Questions reliées au PCRS suivant les levés de masse, lidar, images immersives ou photos aériennes :

Image 1

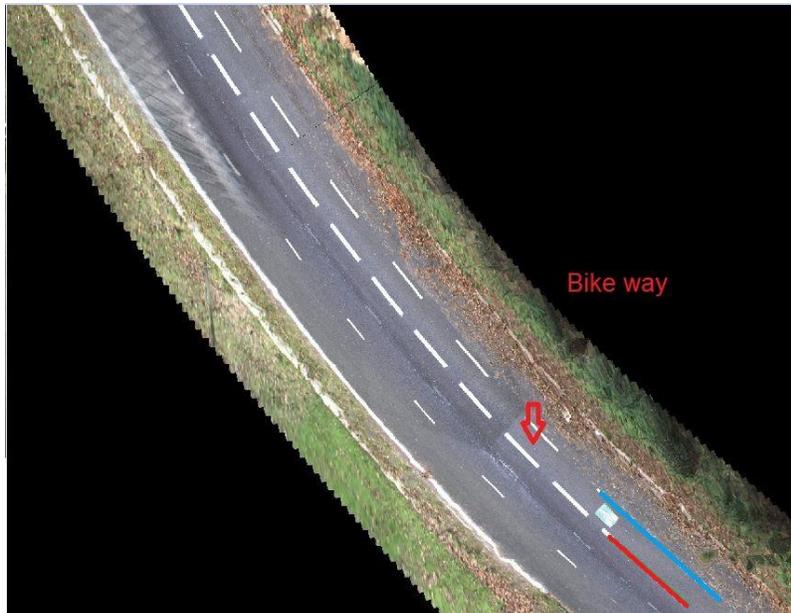
Question 1: Limite de voirie: est ce que nous dessinons la ligne rouge seulement (limite de piste cyclable), ou bien la ligne bleue seulement, ou bien la limite de changement de matériel « asphalte/espace vert », ou une combinaison de lignes.

D'après notre interprétation ce sera juste la ligne rouge qui devrait être numérisée.

Image 4

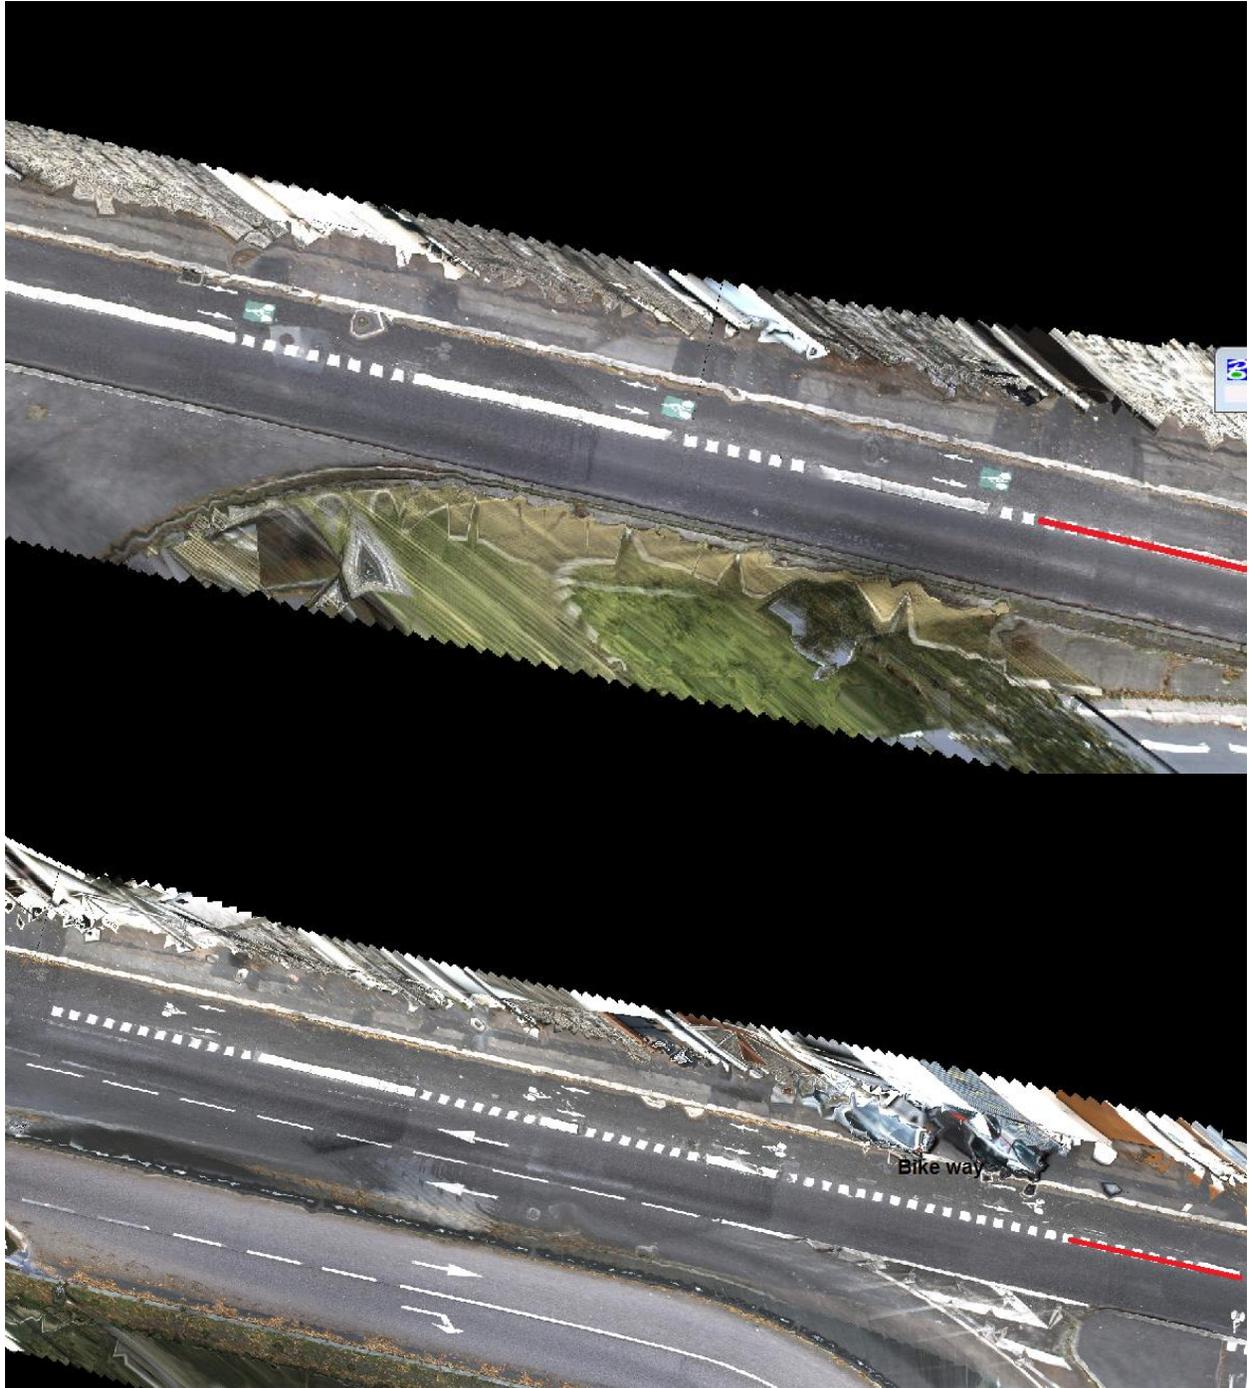
Idem pour l'image 4, nous numériserons juste la ligne rouge.

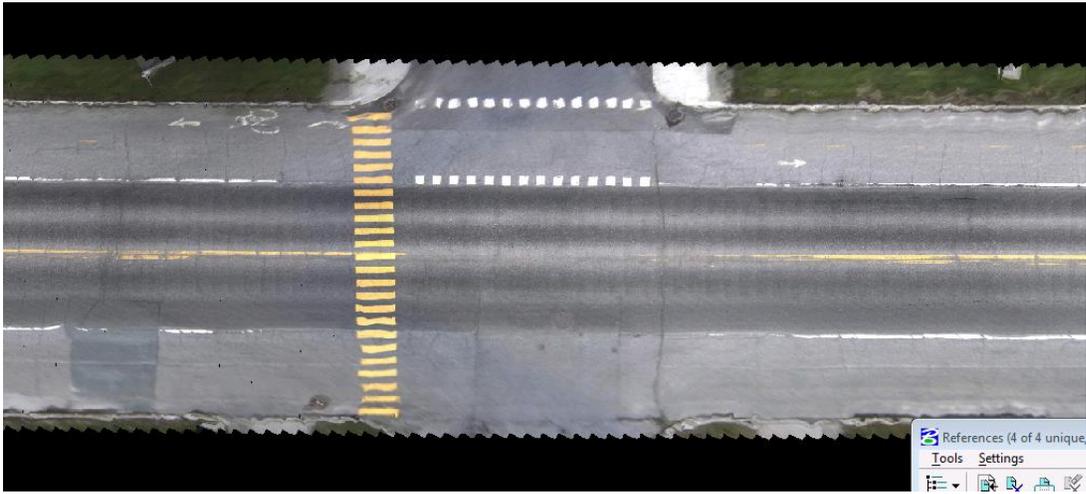
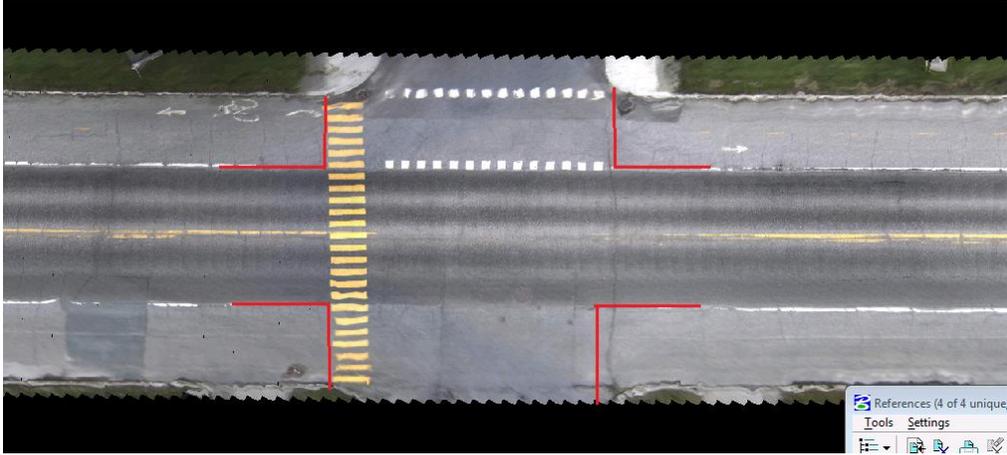
Question 2 : Pour les images 5 et 6 plus bas, nous avons une forme differente de la limite de la piste cyclable, nous considerons la ligne rouge comme limite de voirie et c'est la seule a etre numerisee comme limite de voirie.

Question 3 : Dans l'image 7 plus bas, nous avons en vert la ligne délimitant le parking, puis en bleue la limite interne de la piste cyclable, et pour nous la limite de la voirie serait la ligne rouge, veuillez confirmer

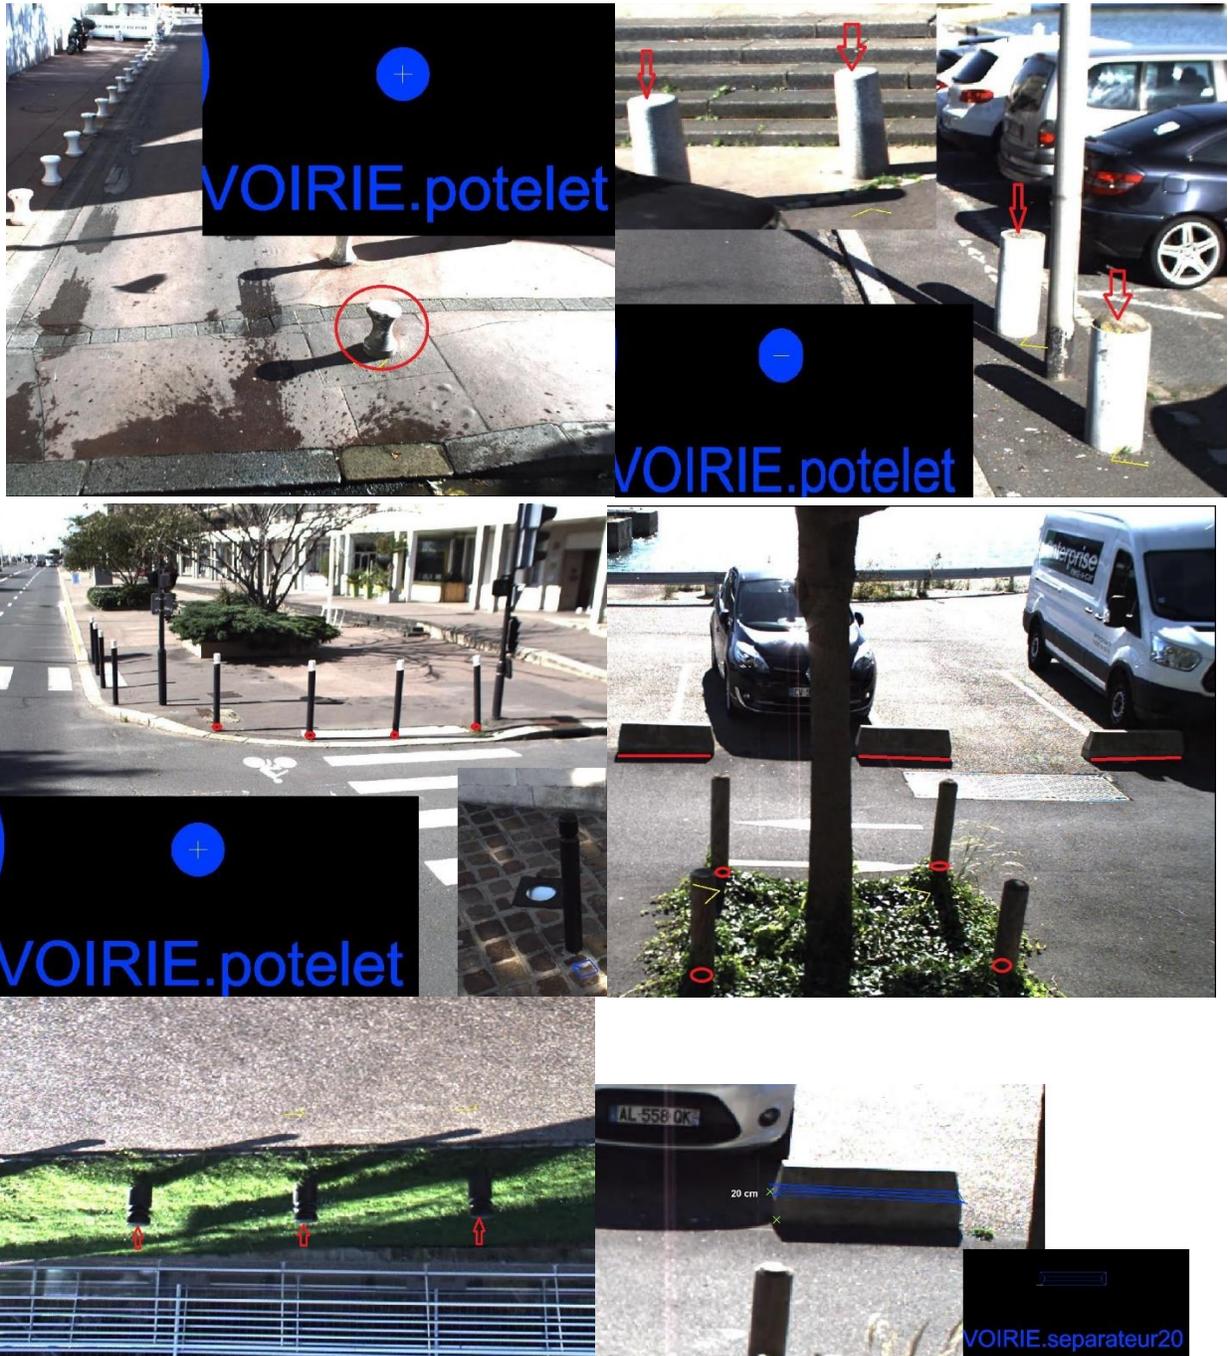
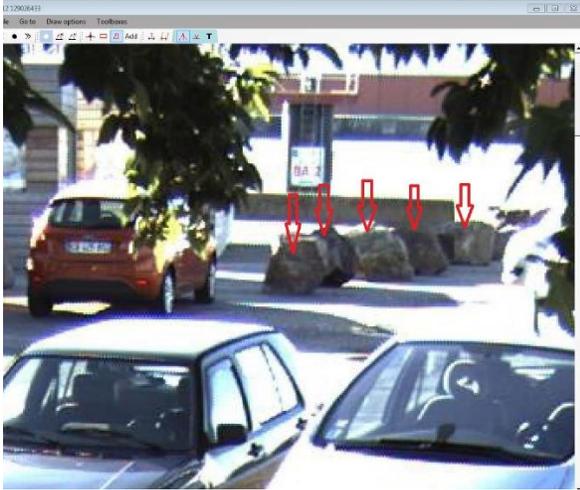
Question 4: Dans les images suivantes, 8,9,9-1 , . Nous n'avons pas connecté la limite de la voirie à l'intersection comme on le voit aux images suivantes. Pouvez vous confirmer ce tracé?:

Question 5: Veuillez confirmer que les éléments dans les images suivantes ne sont pas à numériser dans le cadre du PCRS

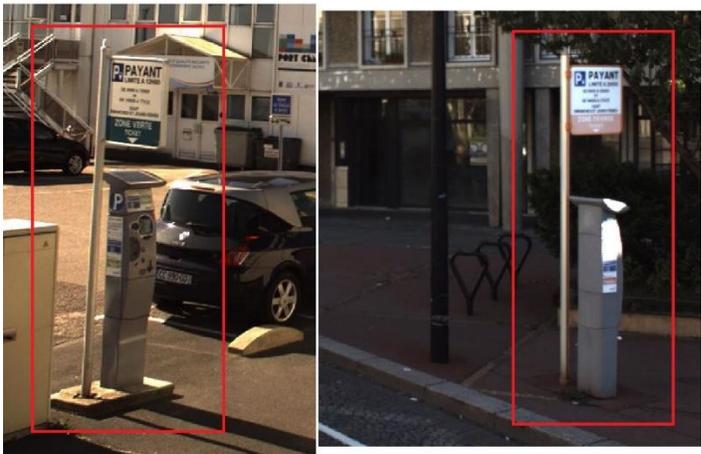
Question 6: Veuillez confirmer que les éléments dans les images suivantes ne sont pas à numériser dans le cadre du PCRS (changement de revêtement) et que celui-ci n'est à saisir qu'en limite latérale de voirie

curbstone after road edge is not required as shown by red line
